**OBSERVACIONES TECNICAS DE INFRAESTRUCTURA FISICA
 CONVOCATORIA PUBLICA # 13 DE 2019**

HOSPITAL UNIVERSITARIO
DE LA SAMARITANA

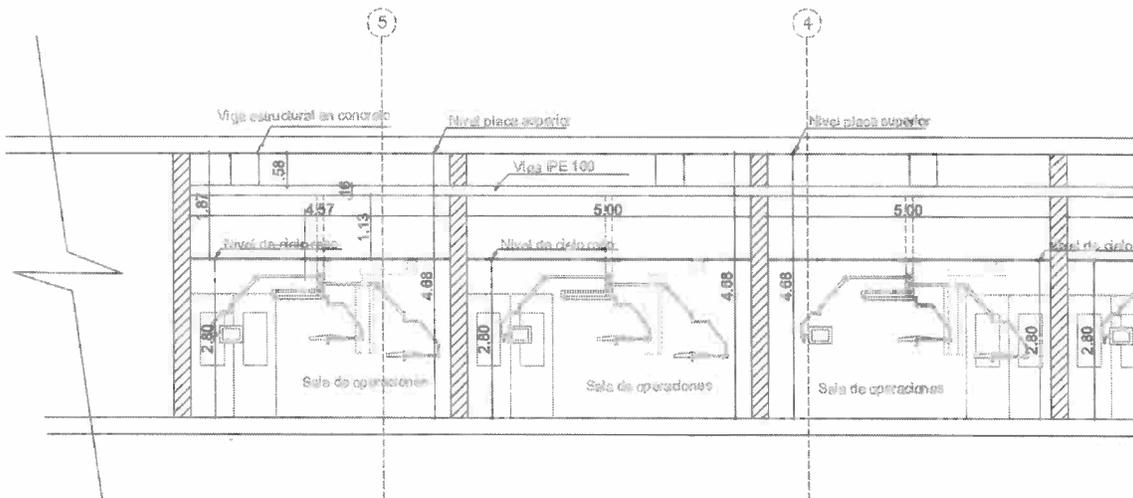
2. no existe información acerca del soporte o capacidad de la estructura del techo para soportar el peso promedio de los posibles equipos.

Rta/ La viga instalada en las salas de cirugía y partos corresponde a las siguientes características (información otorgada por el ICCU): IPE 160.

Se encuentra centrada del espacio de las salas, con el siguiente corte se explican las alturas con relación a la IPE.

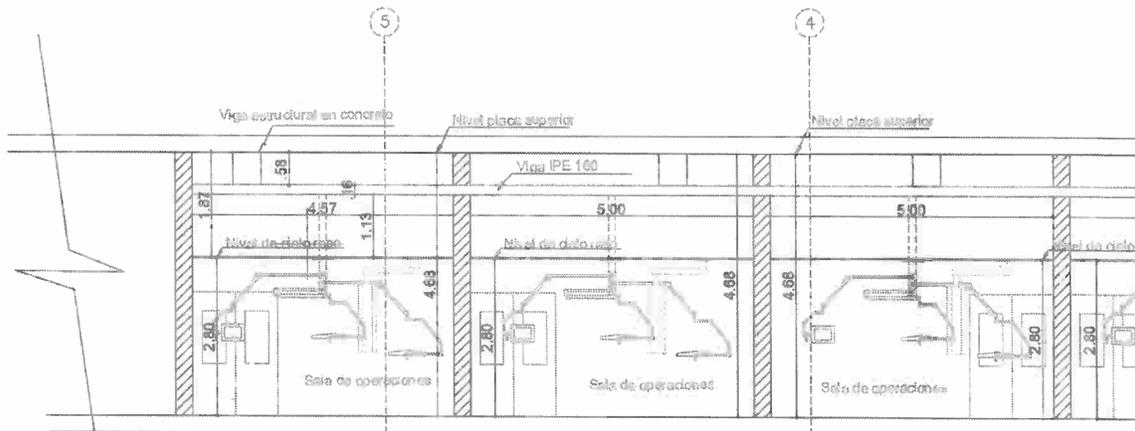
3. OBSERVACIONES GENERADAS DE LA VISITA AL HOSPITAL: se solicita planos, cortes y especificaciones estructurales de la IPE que soportará los equipos la cual se observó en la visita.

Rta/ Se solicitaron los cortes al ICCU (entidad encargada de la construcción del Hospital).

La viga instalada en las salas de cirugía y partos corresponde a las siguientes características (información otorgada por el ICCU): IPE 160.

Se encuentra centrada del espacio de las salas, con el siguiente corte se explican las alturas con relación a la IPE.

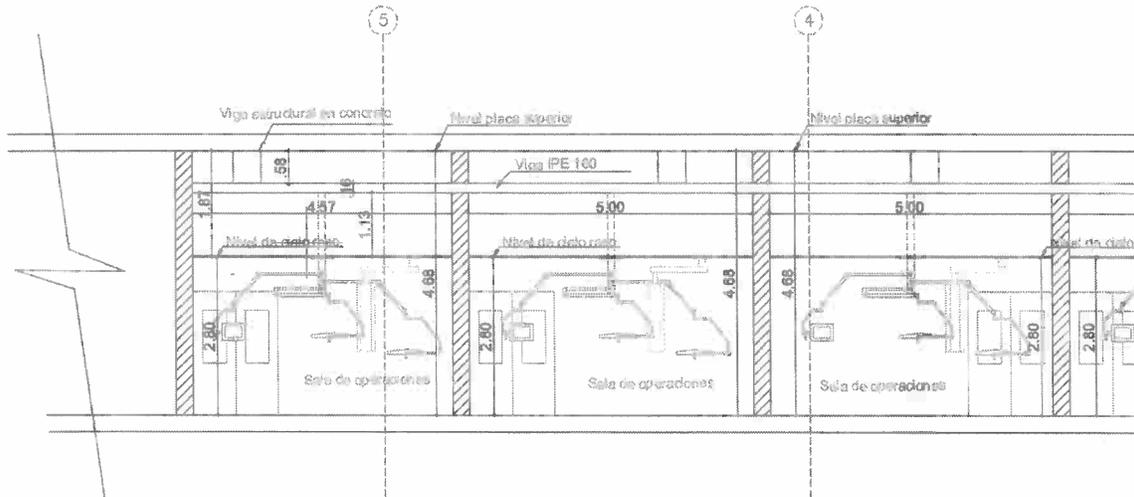
- Ítem 12. ADQUISICION DE LÁMPARA CIELÍTICA DOBLE SATÉLITE, PREINSTALACIONES: solicitamos respetuosamente las medidas de piso a losa de las salas de cirugía, partos y cesárea para el diseño y propuesta de las lámparas de cirugía.

Rta/ con el siguiente corte se explican las alturas con relación a la IPE.

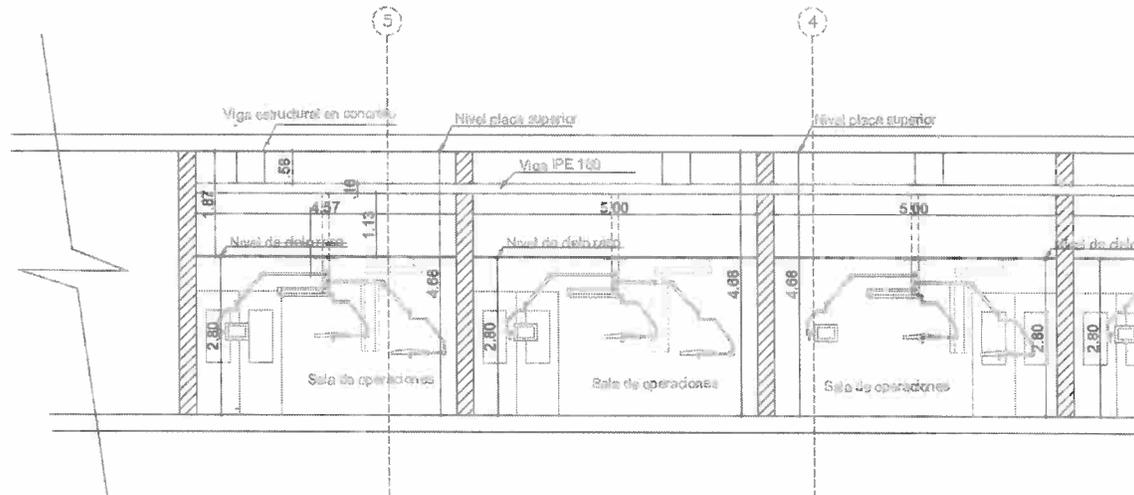
2. Ítem 12. ADQUISICION DE LÁMPARA CIELÍTICA DOBLE SATÉLITE, PREINSTALACIONES: solicitamos respetuosamente las medidas del piso a la estructura de anclaje de las lámparas en cada sala de cirugía, partos y cesárea en donde se instalarán.

Rta/ con el siguiente corte se explican las alturas con relación a la IPE.

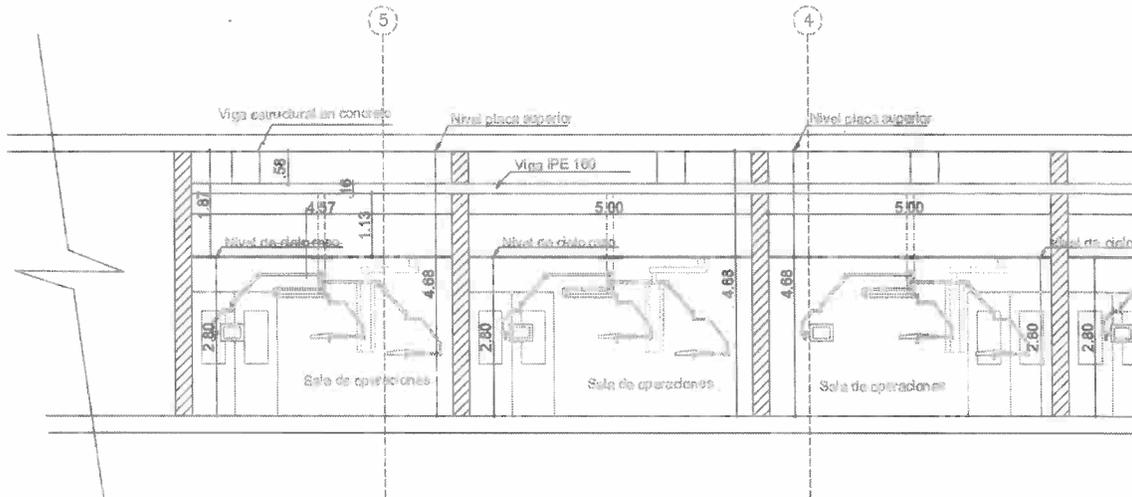
3. Ítem 12. ADQUISICION DE LÁMPARA CIELÍTICA DOBLE SATÉLITE, PREINSTALACIONES: Solicitamos respetuosamente las medidas y diseño de la estructura que se encuentra instalada entre losa y techo falso de las salas de cirugía parto y cesárea en donde se instalarán las lámparas.

Rta/ con el siguiente corte se explican las alturas con relación a la IPE.
